改善箇所説明図

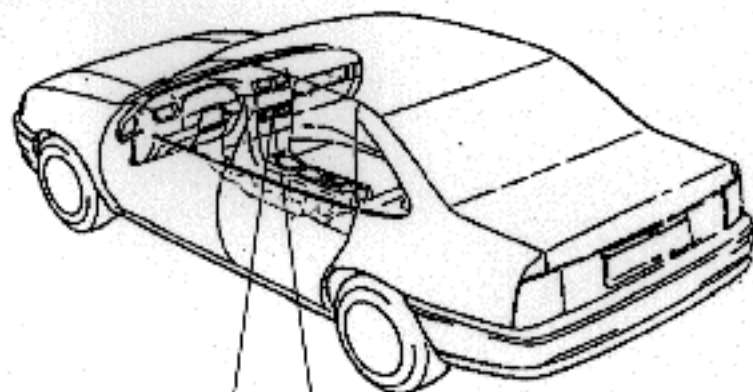
基準不適合発生箇所

音響機器のオーディオ本体（メーカー：ソニー㈱、型式：XR-5R911, XR-5R912）の配線基板において、当該基板の製造工程が不適切なため、コンデンサーが損傷しているものがあり、そのままの状態で使用を続けると、当該コンデンサーの端子間が短絡して、スピーカーに過大な電流が流れ発熱し、最悪の場合、火災に至るおそれがある。

改善内容

全車両点検し、オーディオ本体を修理または、良品と交換する。

識別：カセット挿入口内部の金具に黒インクを塗布する。
